监理工作联系单

工程名称：大安市爱康新能源农光相结合一期 10MWp 发电项目　　编号：ZHJL-006

事由：关于光伏场区深水鱼塘的设计问题

深塘区剖面图一(1-1)

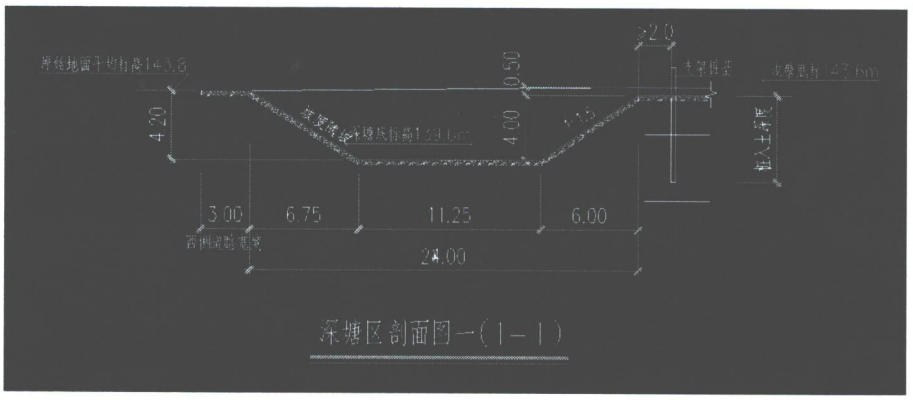
现今深水鱼塘已按上图开始开挖，但图纸未设计护坡，且当地土质为碱性土，未设计护坡后期可能会影响到电站整体安全（深水鱼塘放坡处长期受水浸泡，雨水冲刷，放坡处逐渐被侵蚀，最终将会侵蚀到管桩基础及道路基础）鉴于此情况建议业主单位尽快联系设计单位对该处设计进行优化。
